CITTÀ DI SUSA (TO)

VERBALE DI SOPRALLUOGO CONSEGNA STRUTTURA CIMITERIALE

Figura 1 assestamento degli autobloccanti

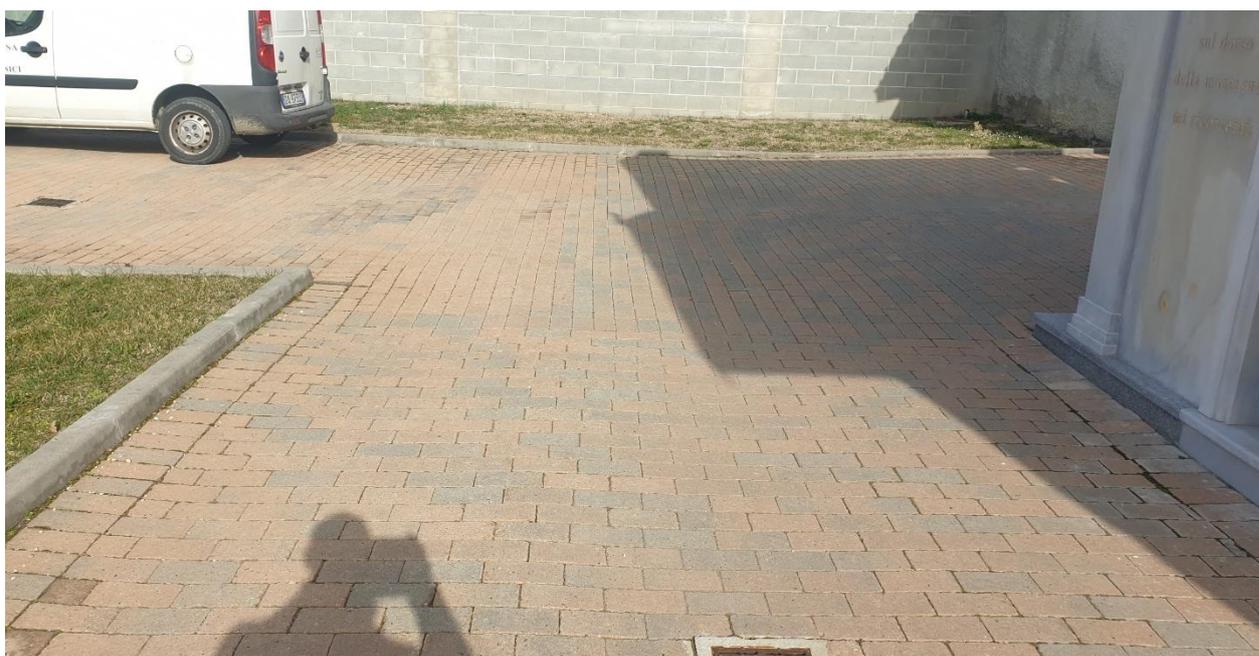
- i) assestamento, nelle zone di maggiore transito, della pavimentazione in autobloccanti viali interni pavimentate/i in autobloccanti;
